c					
b	Příloha k č. j. MD-11675/2026-940/8 ze dne 12. 8. 2026, část 1 (TZ)				
a					
č	text změny - odůvodnění			datum	podpis

NÁZEV STAVBY: D1 ROZŠÍŘENÍ ODPOČÍVKY VYŠKOV, VLEVO		Číslo objektu SO190.1	
OBJEDNATEL STAVBY:  ŘEDITELSTVÍ SILNIC A DÁLNIC Ředitelství silnic a dálnic s. p. Čerčanská 2023/12, 140 00 Praha 4 - Krč		RAZÍTKO: KONTROLOVAL: DATUM:PODPIS:	
ZHOTOVITEL STAVBY:  Skanska a.s. Křižíkova 682/34a, 186 00 Praha 8 - Karlín www.skanska.cz/		RAZÍTKO: KONTROLOVAL: DATUM:PODPIS:	
KOORDINÁTOR RDS:  AFRY CZ s.r.o. Magistrů 1275/13 140 00 Praha 4 HIP: ING. MARCELA KADLECOVÁ		RAZÍTKO: KONTROLOVAL: DATUM:PODPIS:

Ve smyslu čl. 4.1 Přílohy č. 2 ZTKP stavby prohlašujeme, že **RDS SO 190.1 není v souladu s přijatou nabídkou**. RDS SO 190.1 obsahuje změny oproti PDPS.

2.2 Stručný přehled změn v RDS

Příloha č.1 - Výrobní výkres VLKP DZ - Informační tabule typu „IS9a“

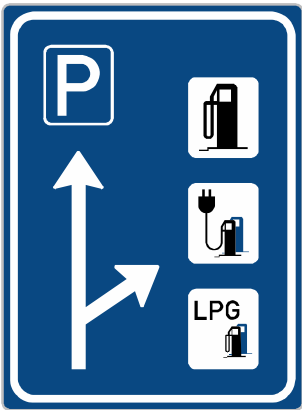
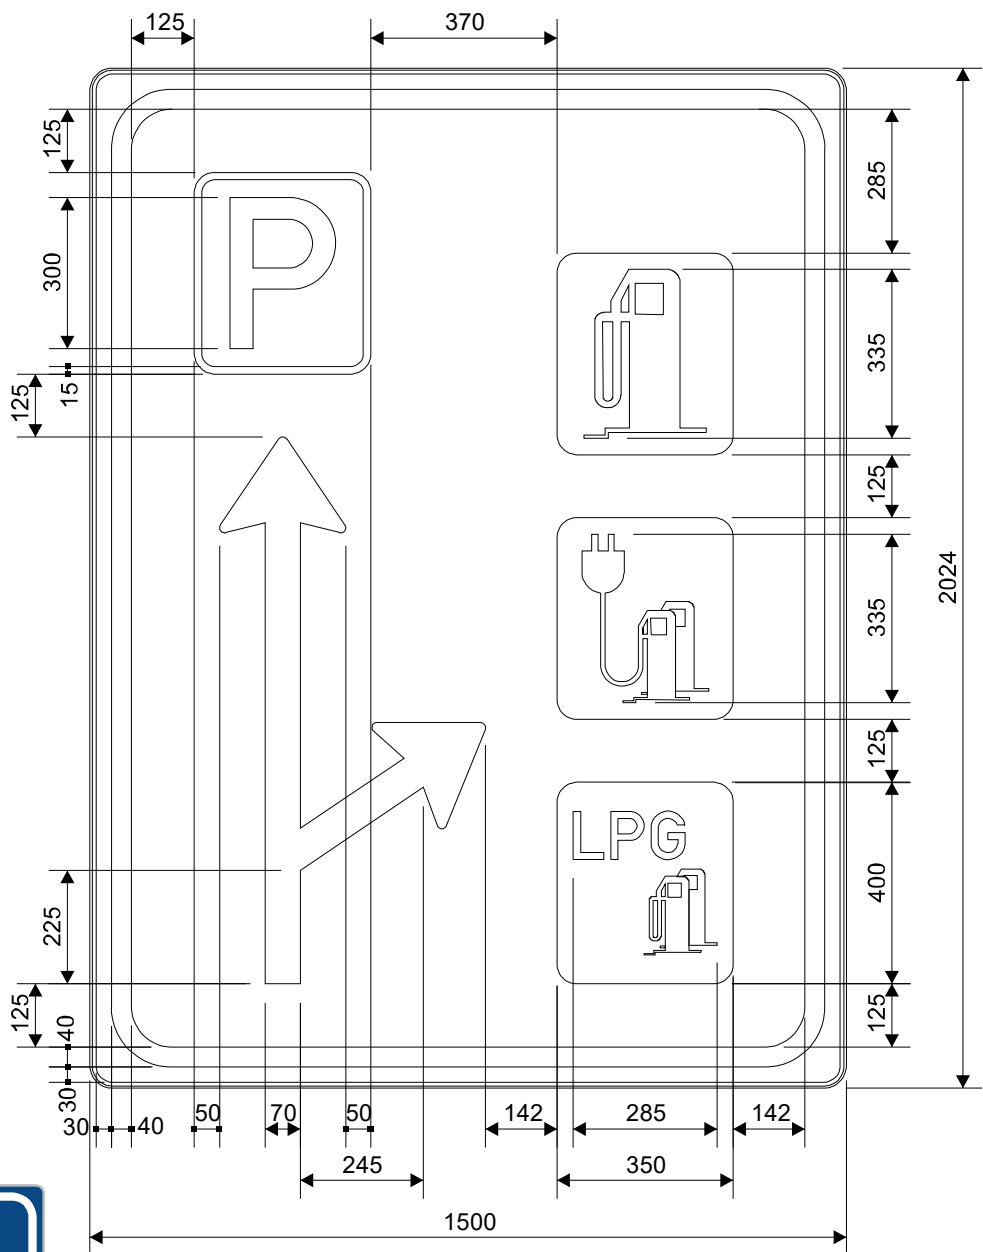
27) Doplněna informační tabule typu „IS9a“. Grafika na informační tabuli je směrová šipka přímo s odbočením vpravo, SDZ typu „IP11a“, symbol čerpací stanice „IJ7“, symbol č. 406 a text „LPG“ (tabulka SDZ - č.59).

Zdůvodnění: Změna provedena na základě obdržených připomínek ze dne 24.04.2026 od Ministerstva dopravy České republiky, Odboru pozemních komunikací.

BETONOVÝ ZÁKLAD

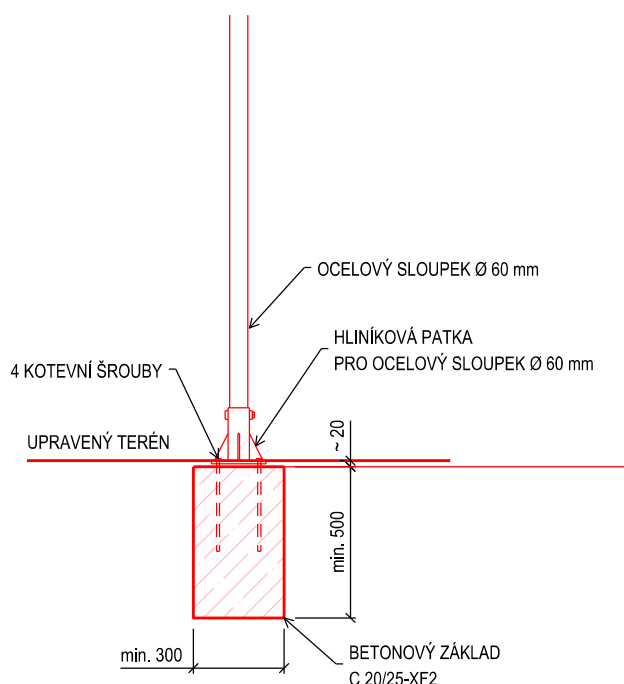
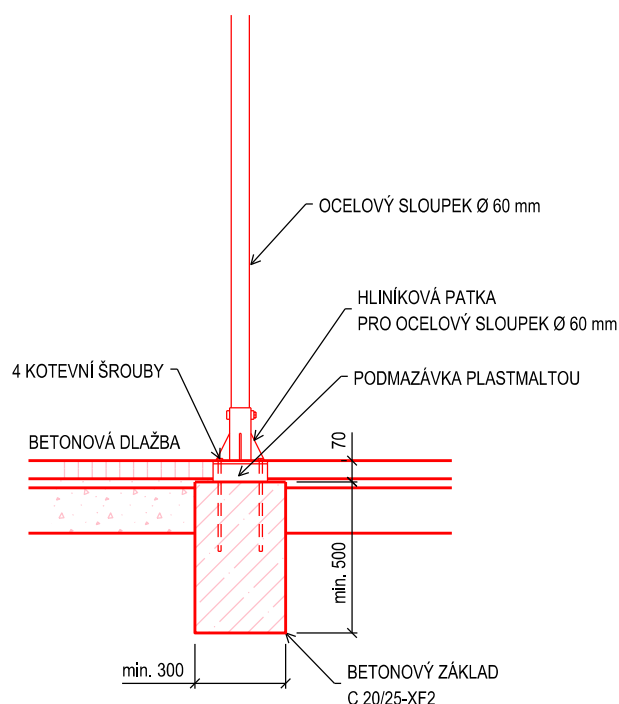
14) Změna třídy betonu pro základ SDZ, a sice beton třídy C 30/37-XF4 vyměněn za beton třídy C 16/20-XF2 z návrhu PDPS.

Zdůvodnění: Změna provedena na základě požadavků na provedení a kvalitu na dálnicích a silnicích ve správě ŘSD ČR „PPK-SZ“ 03/2004, které vydalo ŘSD s. p. Požadovaný betonový základ je z betonu min. C 20/25-XF4. Z důvodu vyšší kvality je navržen beton třídy C 30/37-XF4.

Poznámka: Na základě projednání na výrobním výboru, které se konalo dne 15.12.2025 přes Microsoft Teams za účasti všech dotčených zástupců stavby, bylo dohodnuto, že pro betonový základ SDZ bude použit beton třídy C 20/25-XF2. Třidu betonu C 20/25-XF2 požaduje zhotovitel stavby a dodavatel SDZ (viz příloha č.2 této technické zprávy).
